**GOVERNO DO DISTRITO FEDERAL**  
**INSTITUTO DO MEIO AMBIENTE E DOS RECURSOS HÍDRICOS DO DISTRITO FEDERAL**  
 Superintendência de Licenciamento Ambiental  
 Diretoria de Licenciamento V

Parecer Técnico SEI-GDF n.º 72/2018 - IBRAM/PRESI/SULAM/DILAM-V

**Interessado:** Auto Posto Chaves Ltda.

**Tipo de Licença:** Licença de Instalação - Reforma

Foto 10. Detalhe da fissura na pista de abastecimento, próximo aos canos

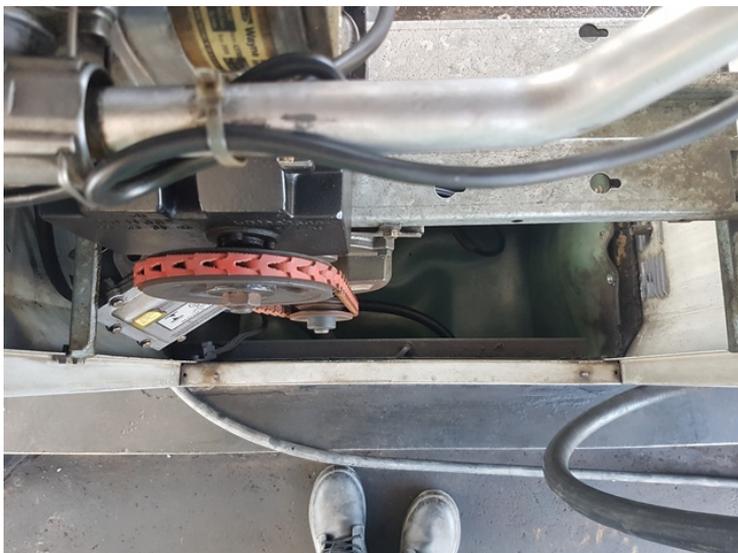
Com relação a pista de abastecimento, esta possui piso em concreto e apresentavam algumas fissuras, é circundada por canaletes direcionados ao sistema separador de água e óleo –SAO da pista, os canaletes não apresentavam manutenção adequada, mas no momento da vistoria foi observado que funcionários estavam realizando a limpeza desses canaletes. Foram observadas ainda, algumas tubulações de águas pluviais na lateral da pista de abastecimento, sem circundar toda a área.

Foto 12. Detalhe do filtro de diesel com indícios de vazamentos.

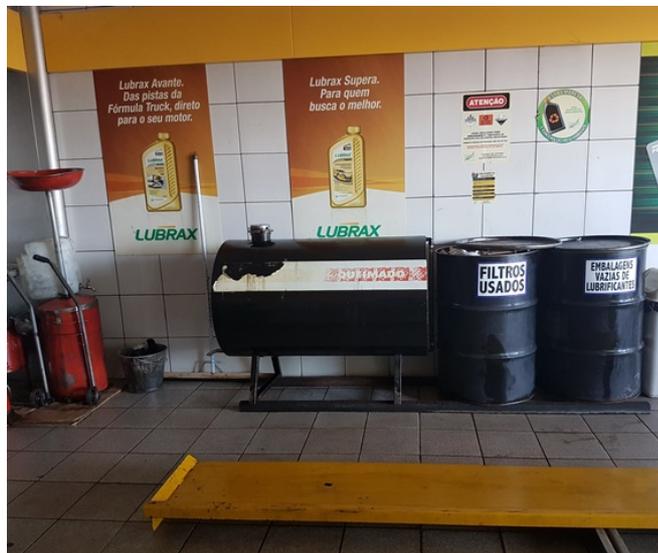
No posto possui três filtros de diesel instalados, com todas as tubulações conectadas e constavam com manutenção regular, porém em um dos filtros havia indícios de vazamento.
